## INFORME TÉCNICO DE FISCALIZACIÓN AMBIENTAL

**REFINERIA ACONCAGUA – CONCÓN  
COGENERADORA ACONCAGUA**

**DFZ-2023-1825-V-RCA**

**DICIEMBRE 2023**

Figura N° 1.4 Diagrama de Flujo de Gases, Vapor y Agua Central Ciclo Combinado

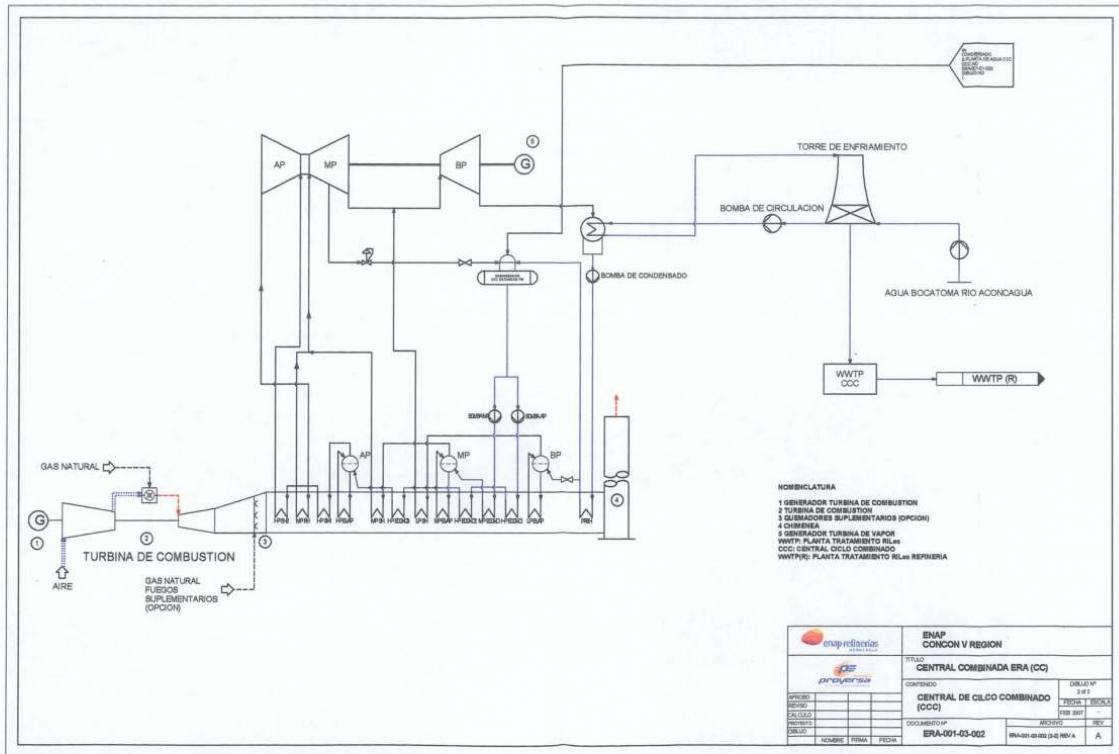
- La unidad cogeneradora corresponde a un conjunto generador y una caldera recuperadora de calor (HRSG), dicha caldera cuenta con quemadores de acuerdo a lo señalado en el punto 4.2.1 de la RCA N°6 “a.12) Quemador suplementario. El Proyecto considera incorporar la tecnología Fresh Air Firing en la Caldera HRSG de la Planta Cogeneradora Aconcagua, que permitirá mantener la producción de vapor hacia ERA, en caso de falla menor de la turbina de generación eléctrica. Para ello se requerirá mantener en modo piloto el quemador suplementario (compuesto por 11 elementos), es decir, mantener dos (2) de los once (11) elementos en modo piloto (encendidos a mínima capacidad), de tal manera de que éstos permitan encender todos los elementos a plena carga en caso de falla de la turbina (en casos que involucren la detención de la turbina de generación por un periodo menor a 10 horas) y así mantener un flujo constante de vapor hacia ERA (125 t/h).” Además, es posible observar este quemador suplementario de la Figura N° 1.4 de la RCA N°318 que muestra el Diagrama de Flujo de Gases, Vapor y Agua de la Central de Ciclo Combinado.
